Рабочая группа по общим предписаниям,
касающимся безопасности

116-я сессия

Предложение по дополнению 1 к поправкам серии 03 к Правилам № 58 ООН (задние противоподкатные защитные устройства (ЗПЗУ))

Представлено экспертом от Финляндии*

Приложение 7, таблицу изменить следующим образом:

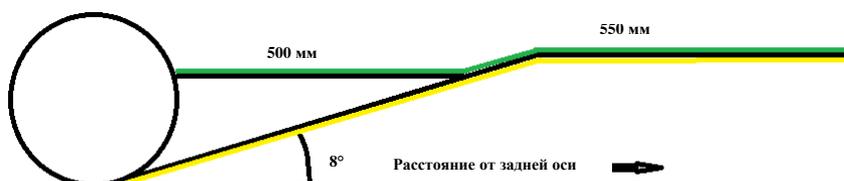
Категория или тип транспортного средства	Пункты, в которых указаны соответствующие геометрические параметры			Пункт(ы), в котором(ых) указана величина испытательной нагрузки
	Высота поперечного сечения	Дорожный просвет до проведения испытания	Расстояние по горизонтали между задней частью ЗПЗУ и задней частью транспортного средства	
M, MG, N ₁ , N ₁ G, N ₂ с макс. M* < 8 т, N ₂ G с макс. M* < 8 т, O ₁ , O ₂ , G	2.3/2.4/ 7.1/25.5	2.3/2.4/ 16.2/25.2	2.3/2.4/ 16.4/25.3	2.3/2.4/ A5/3.1.1–3.1.2
N ₂ с макс. M* > 8 т, N ₂ G с макс. M* > 8 т, N ₃ , N ₃ G	7.1 или 25.5	2.4/ 16.1 или 25.1	16.4 или 25.3	A5/3.1.1–3.1.2
O ₃ , O ₄	7.1 или 25.5	16.1/16.2 или 25.1/25.2	16.4 или 25.3	A5/3.1.1–3.1.2
Конкретные транспортные средства (см. приложение 6)	7.1 или 25.5	16.1/16.2 или 25.1/25.2	16.4 или 25.3	A5/3.1.3

1. Пунктом 2.4 регламентируются случаи, когда транспортные средства категории G (транспортные средства повышенной проходимости) считаются удовлетворяющими условию, касающемуся дорожного просвета. Ссылка на «вышеуказанному» заменяется более общей формулировкой «указанному в настоящих Правилах». Кроме того, вносятся изменения в таблицу приложения 7 (Требования к различным категориям транспортных средств) в порядке уточнения, какие требования настоящих Правил применяются к транспортным средствам категорий M₁G, N₁G, M₂G, N₂G, M₃G и N₃G. Ссылка на пункт 2.4 указывается только в соответствующей колонке «Дорожный просвет до проведения испытания» данной таблицы.
